品番	TL385CFZ #N11	品名	台付シングル13 (シャワ・寒) (洗面) (JIS)	1 / 3
----	---------------	----	--------------------------------	-------

<b>件名</b>	キャップ補修時の注意情報
<b>対象製品</b>	TL385CG TL385CGZ TL385CGF TL385CGFZ TL385CG1F TL385CG1FZ TL385CF TL385CFZ TL396-1 TL396-1Z TL396EN TL396ENZ TL396N TL396NZ TL396T TL396TZ TL492-1S TL492-1SZ TL492S TL492SZ TLW46-1R TLW46-1RZ TLNW46 TLNW46Z

### 前期・後期型製品識別方法

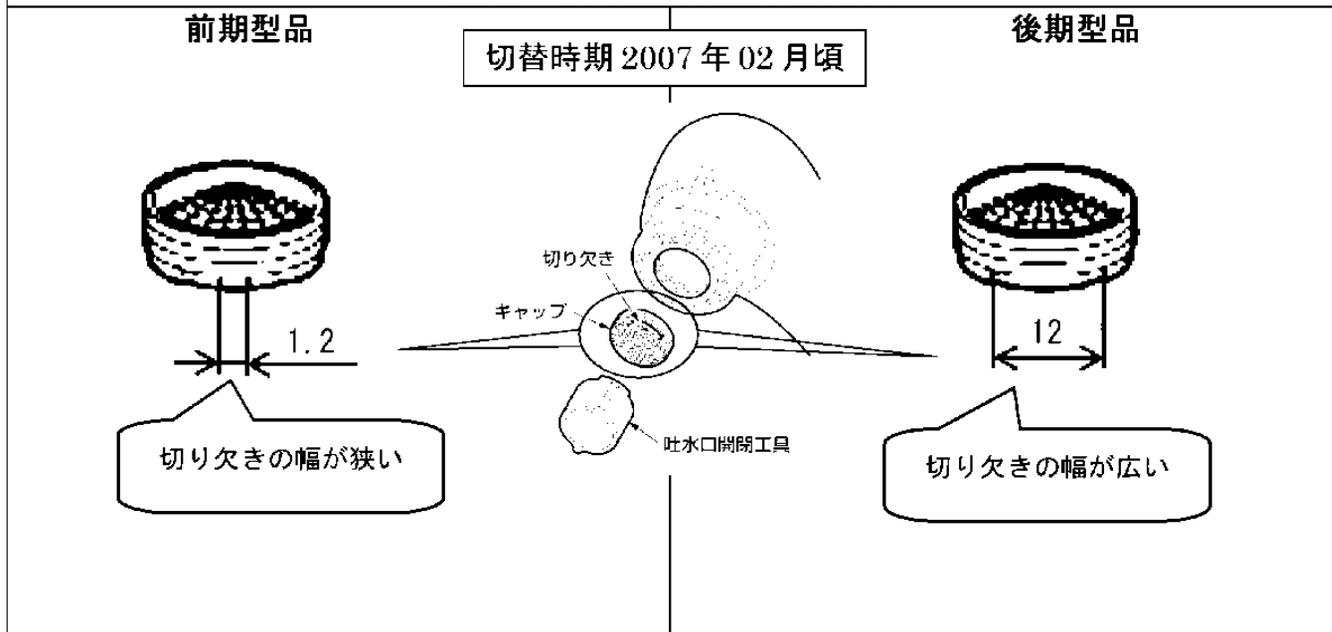
<b>金具補修品互換性情報</b>	製品の前期型品・後期型品によってキャップの外し方が異なりますので、キャップの形状を確認してキャップを取り外してください。	2-A1-0067
-------------------	--	-----------

前期型品	後期型品
ドライバーで取外してください。	開閉工具【TH85147】で取外してください。

**注意** 前期型品と後期型品は取外し方が異なりますので必ず切り欠き幅をご確認ください。前期型にはTH85147は使用できません。
